# CONSTRUCTION D'UNE NOUVELLE PRISE D'EAU BRUTE DANS LE LAC SAINT-LOUIS POUR L'USINE DE PRODUCTION D'EAU POTABLE LACHINE

ADDENDA 2  
AGRANDISSEMENT DU BÂTIMENT  
DE SERVICES – ÉVALUATION DES  
IMPACTS ENVIRONNEMENTAUX ET  
RÉPONSES AUX QUESTIONS ET  
COMMENTAIRES DU MDDEFP

**ADDENDA 2**

Projet n° 111-19660-02

**Carte 3-6**  
**Éléments du projet retenu**

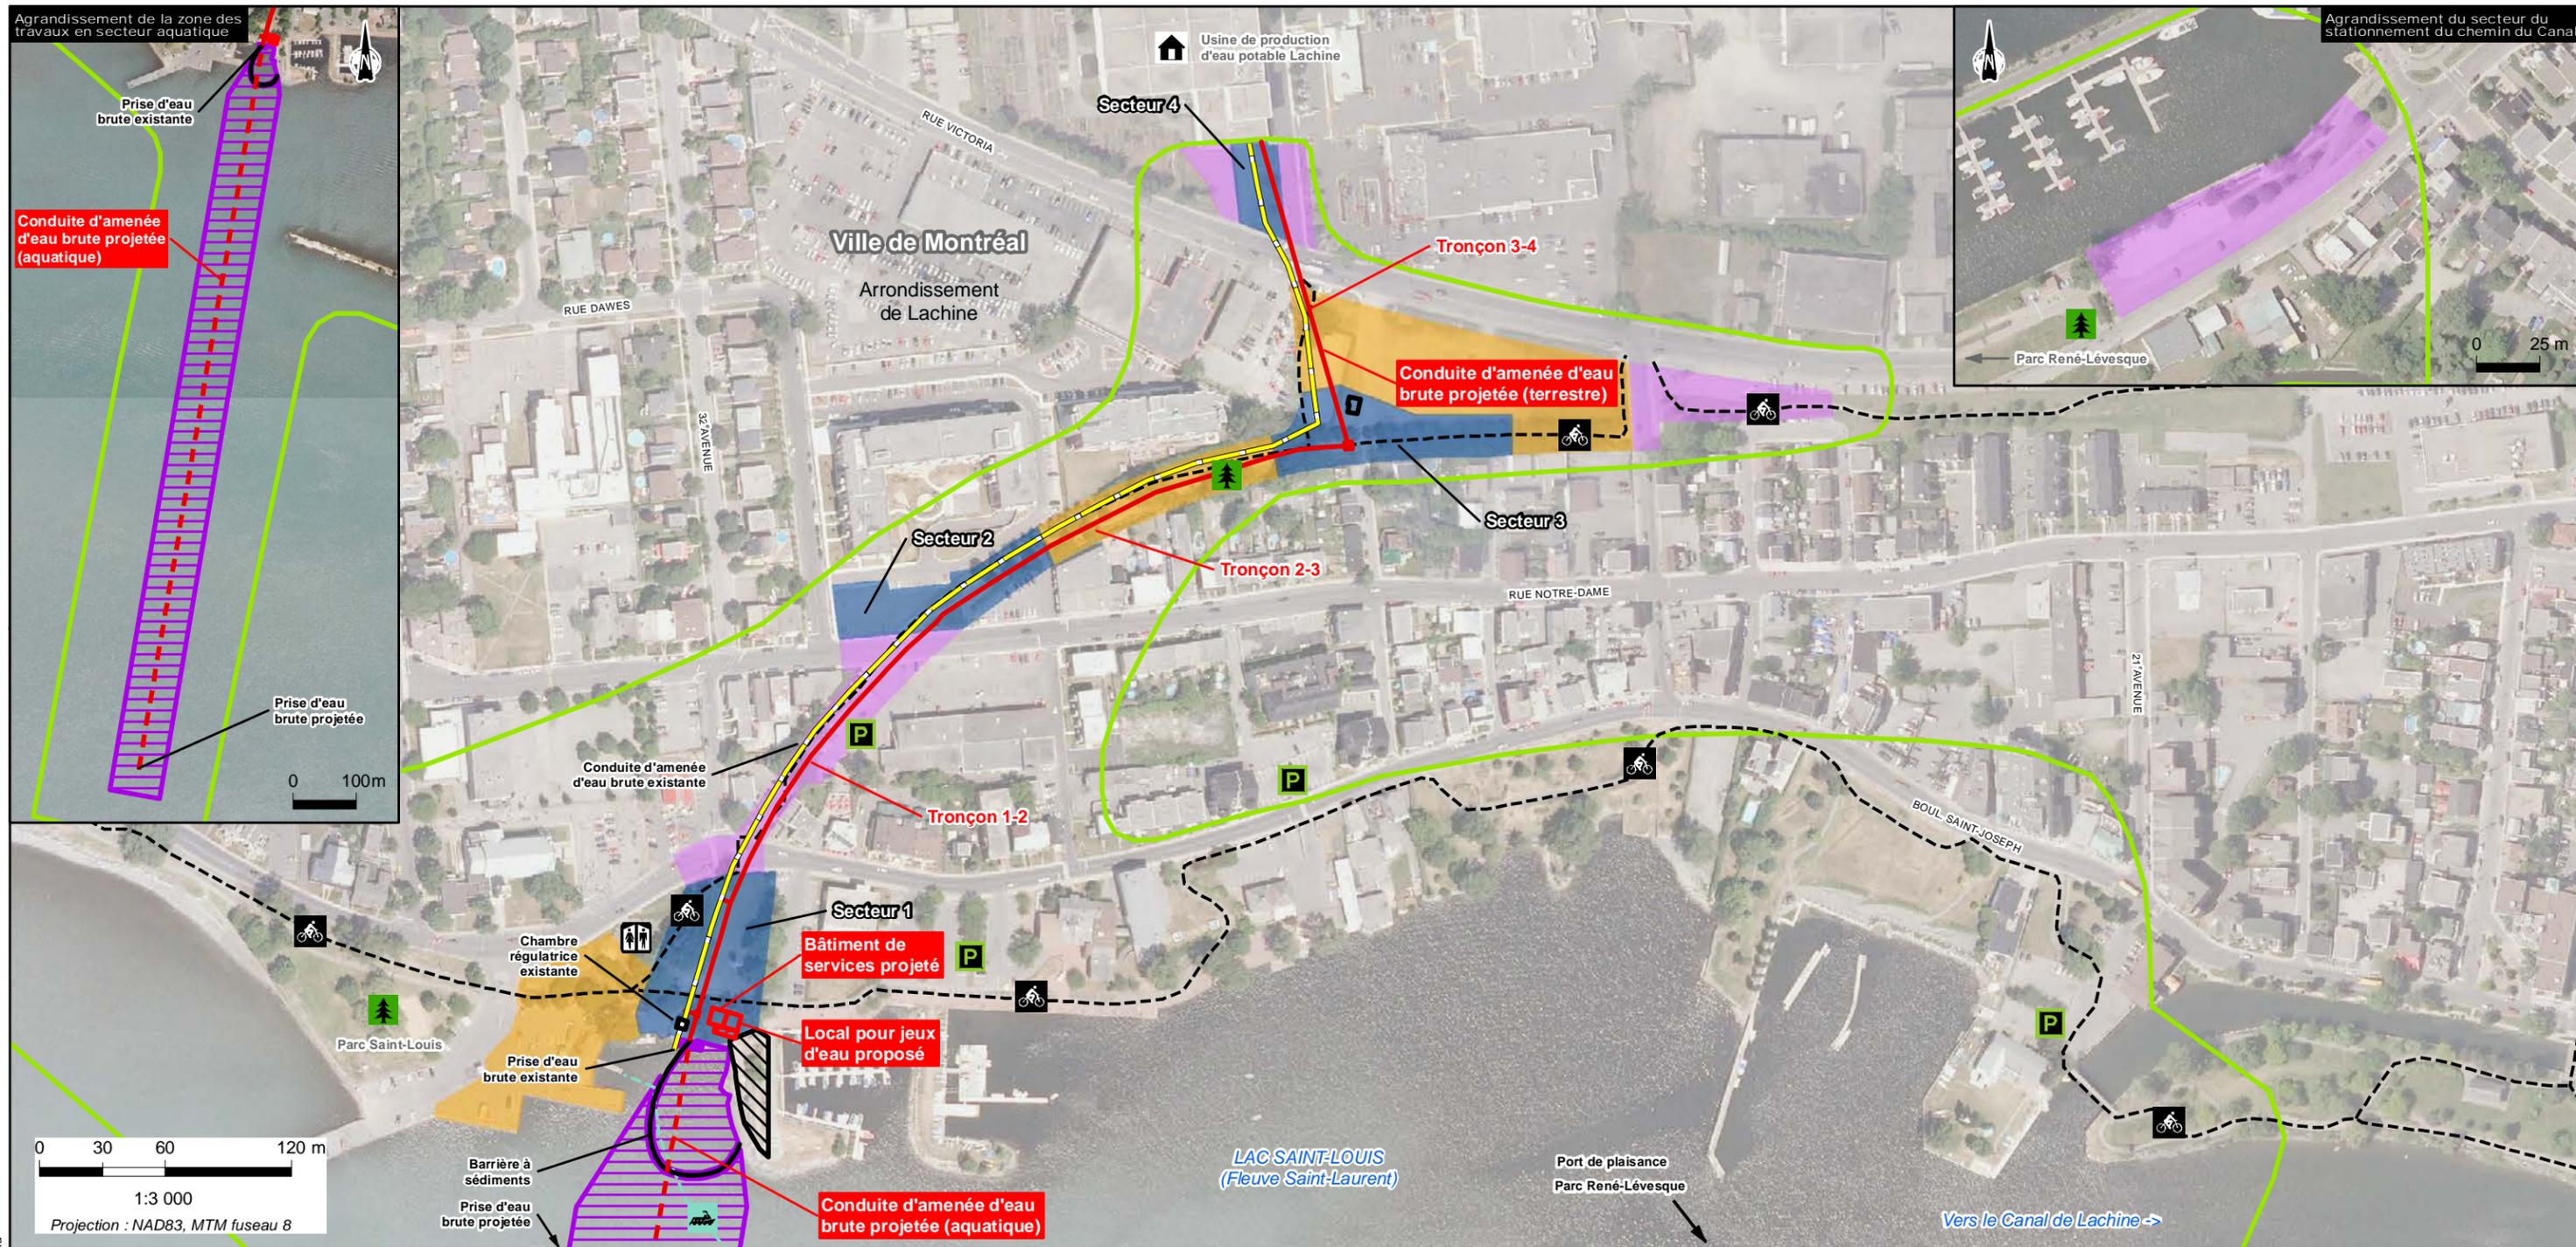
**La carte 3-6 « Éléments du projet retenu » a été modifiée en fonction des changements apportés au bâtiment de service.**

**Carte 2**

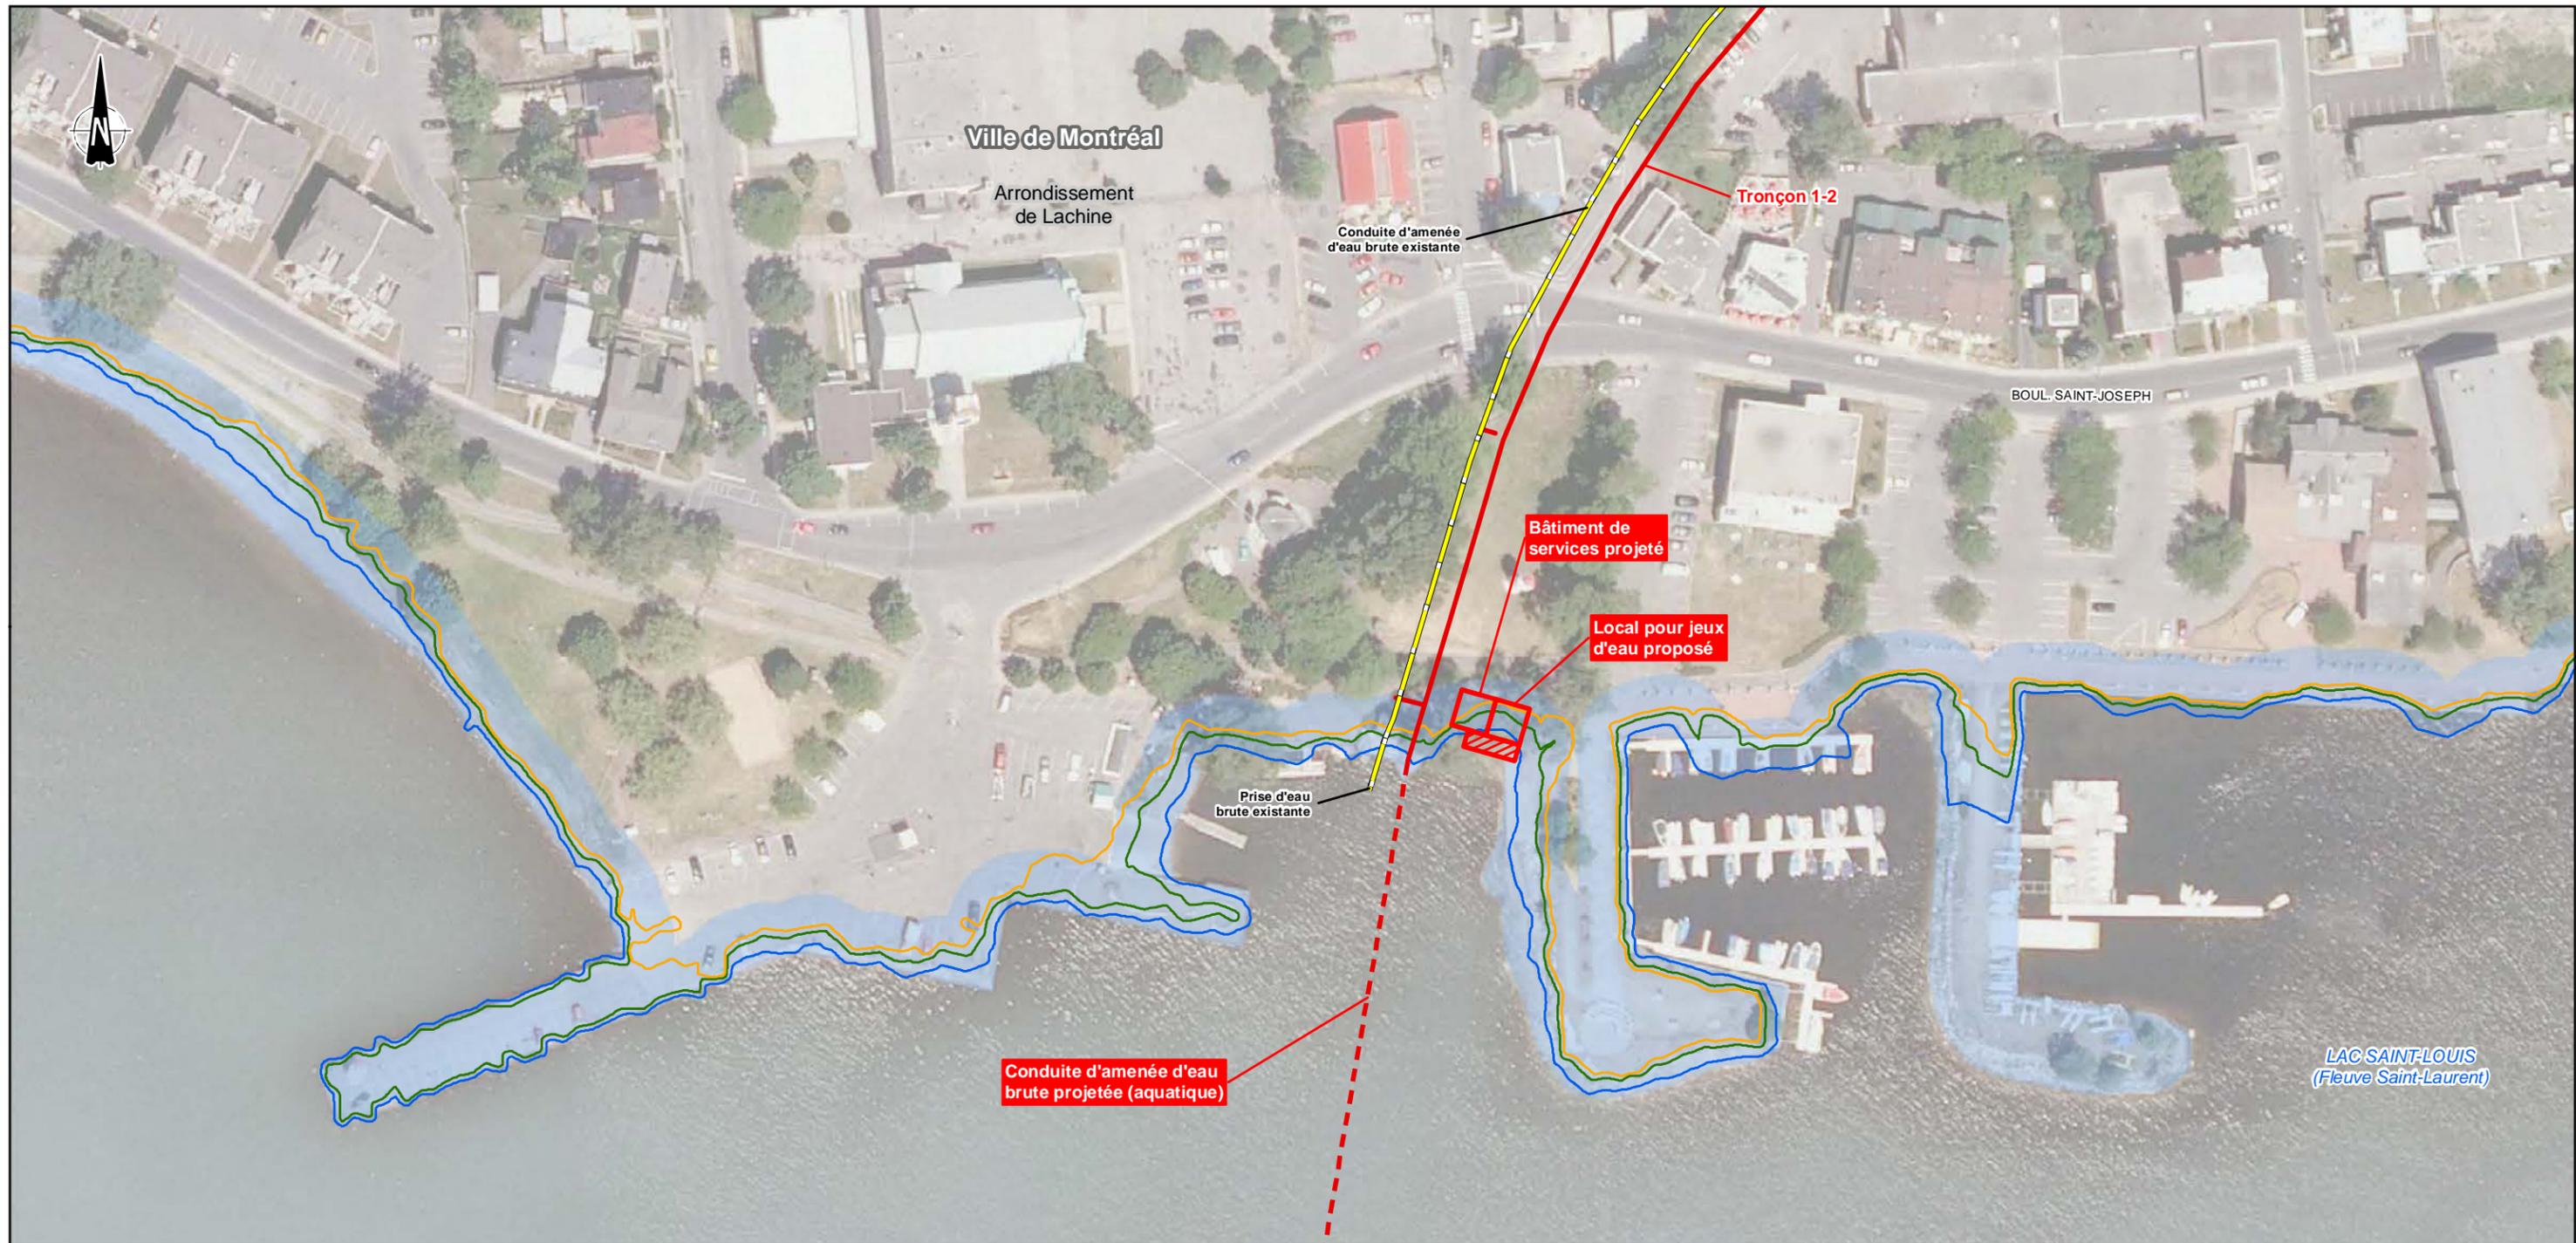
*La carte 2 « Lignes des hautes eaux, zones inondables et bande riveraine » a été modifiée en fonction des changements apportés au bâtiment de services.*

La carte 2 (Lignes des hautes eaux, zones inondables et bande riveraine) indique que le bâtiment de services empiète sur la ligne des hautes eaux et se trouve dans la bande riveraine. Tel que précisé dans l'ÉIE, le bâtiment sera construit dans le parc Saint-Louis, à l'est du bâtiment de services existant, et donc à proximité du rivage. Néanmoins, tel que le montre la figure 4-4 de l'ÉIE, la rive du lac Saint-Louis où seront effectués les travaux a entièrement été modifiée par l'homme; elle est actuellement constituée d'un muret de béton. La majeure partie du nouveau bâtiment sera souterraine (**100 413,8** m<sup>2</sup>). La portion visible de ce bâtiment occupera une superficie d'environ **89 54** m<sup>2</sup>, avec une hauteur maximale d'**environ au plus** 5 m.

*L'initiateur doit préciser quelle est la distance entre le bâtiment de services et la ligne des hautes eaux. Si le bâtiment empiète dans la bande riveraine, l'initiateur doit s'engager à le déplacer de manière à respecter une protection riveraine minimale de 5 mètres.*

NUMÉRO DU FEUILLET : DV-01

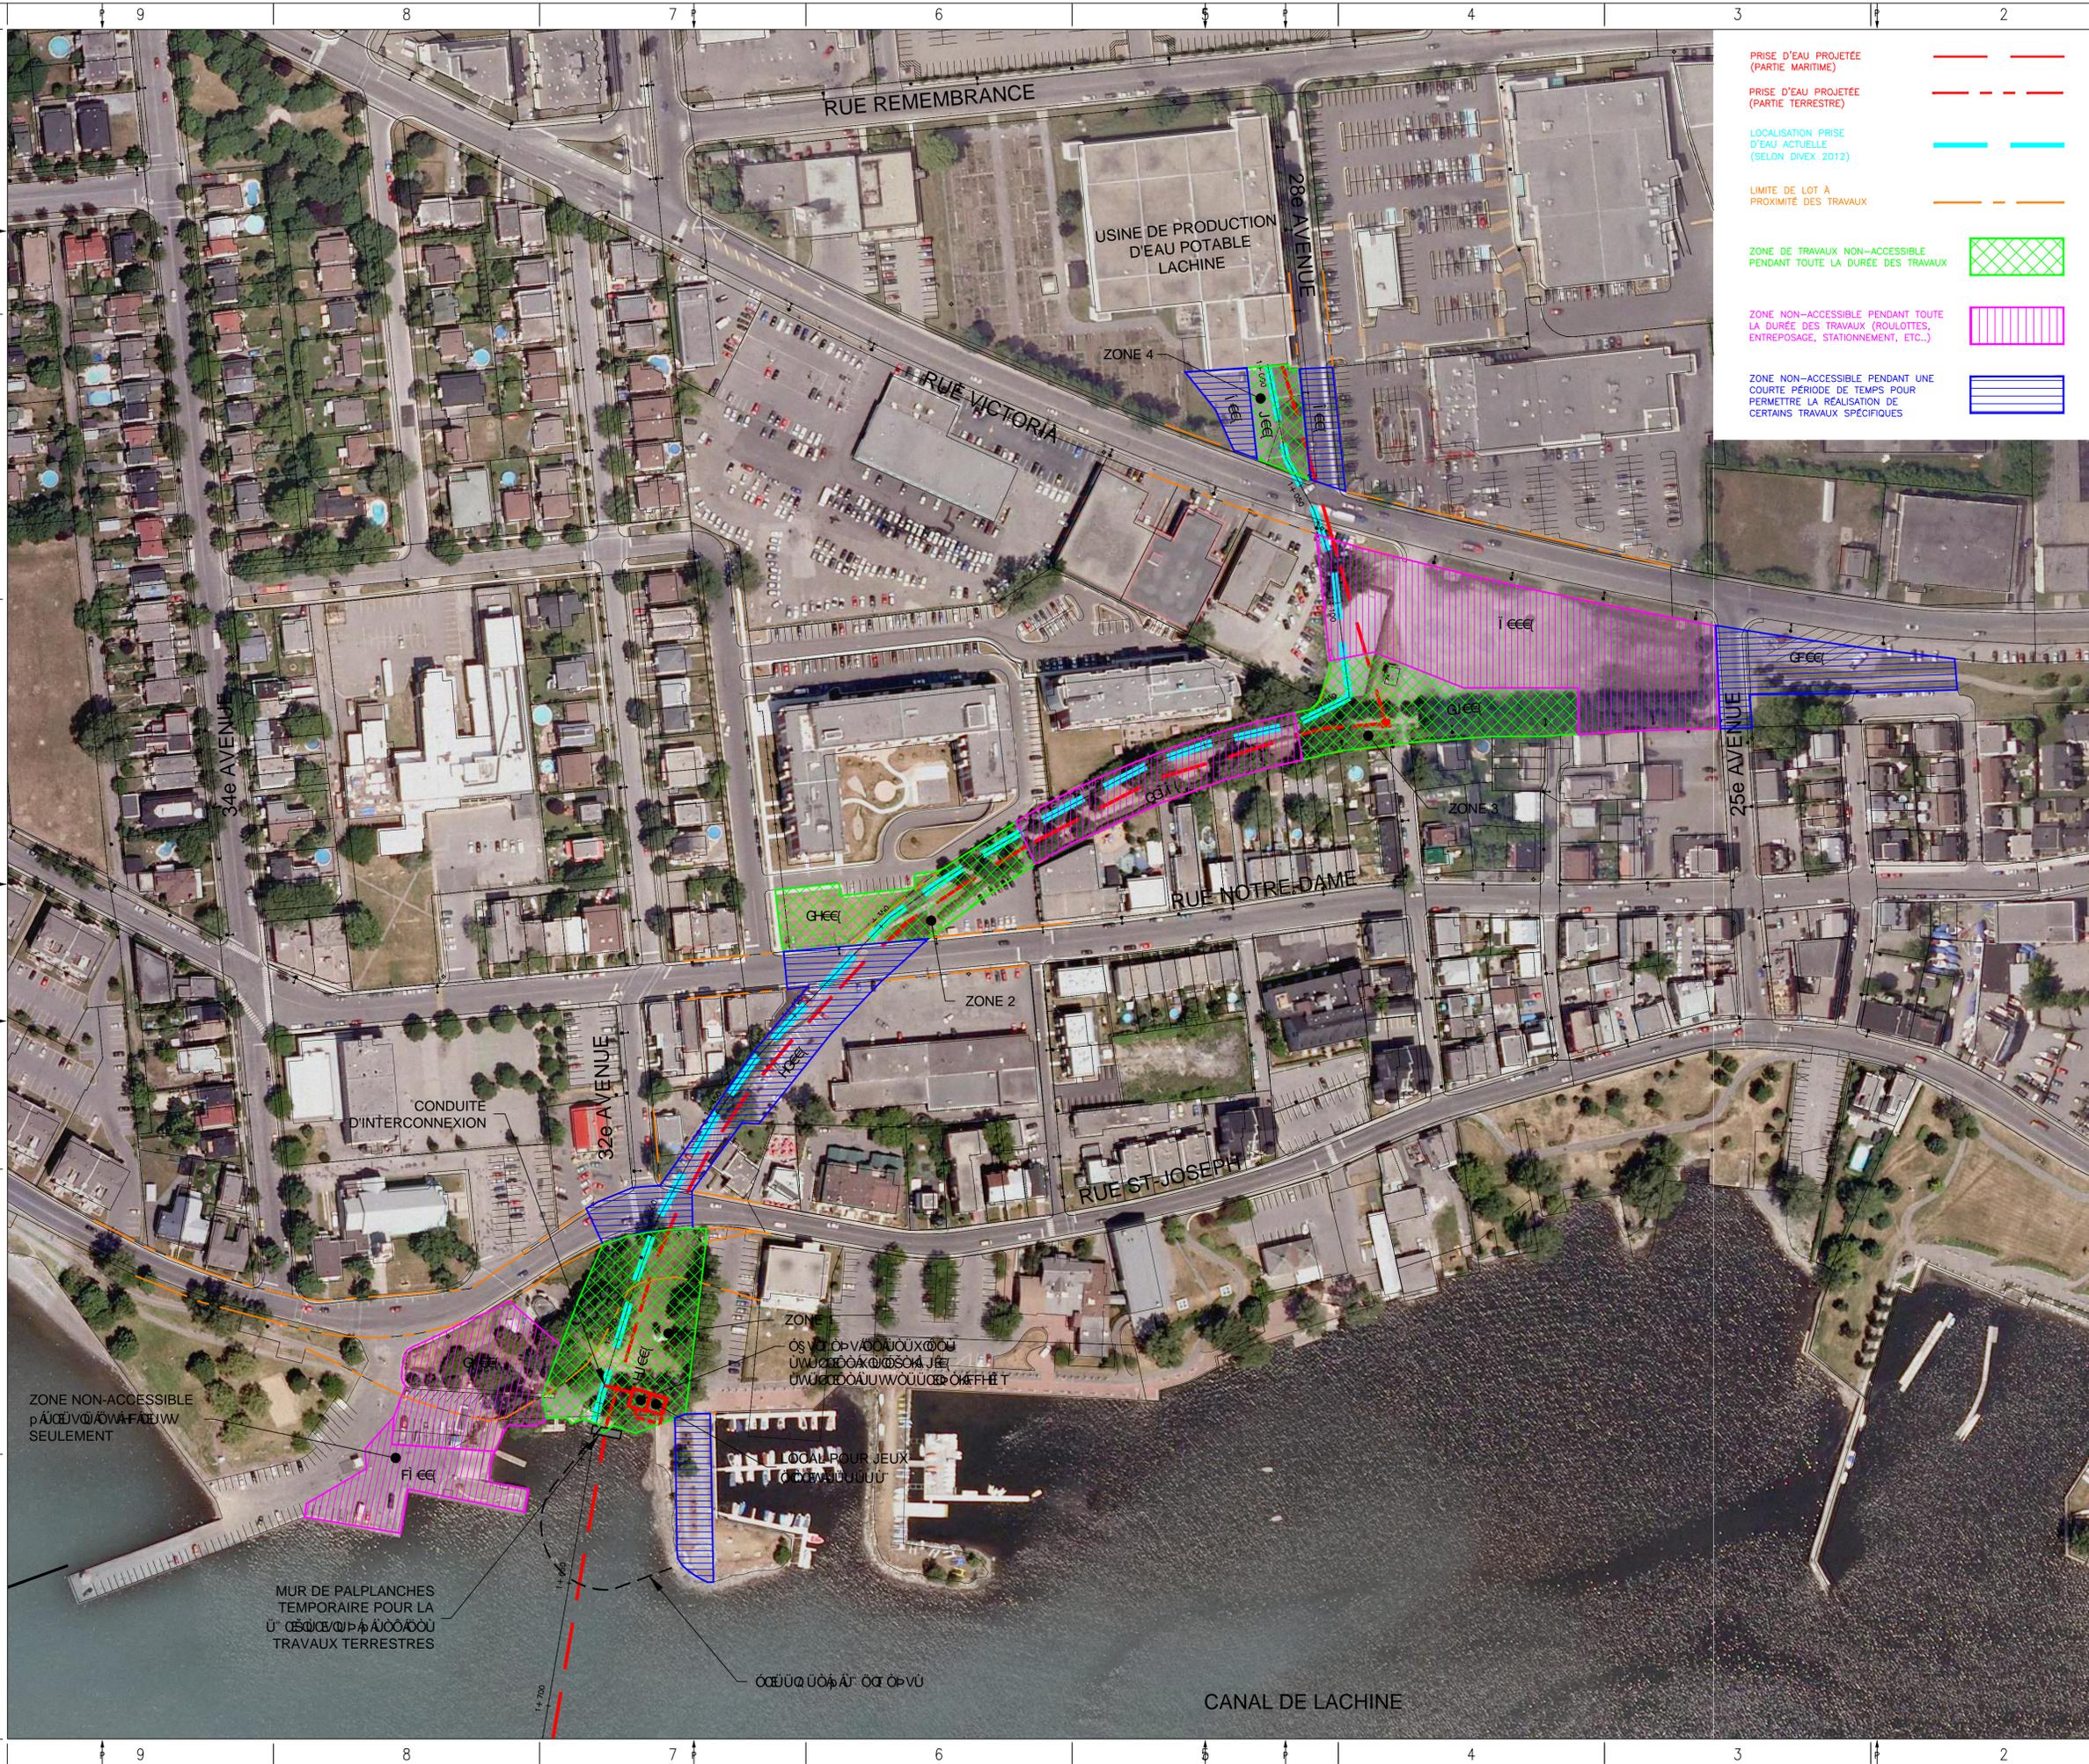
***Les croquis DV-01, DV-02 et GC-01 de l'annexe K « Plans et schémas d'ingénierie » ont été modifiés en fonction des changements apportés au bâtiment de service; ces modifications sont présentées à l'Annexe A du présent document.***
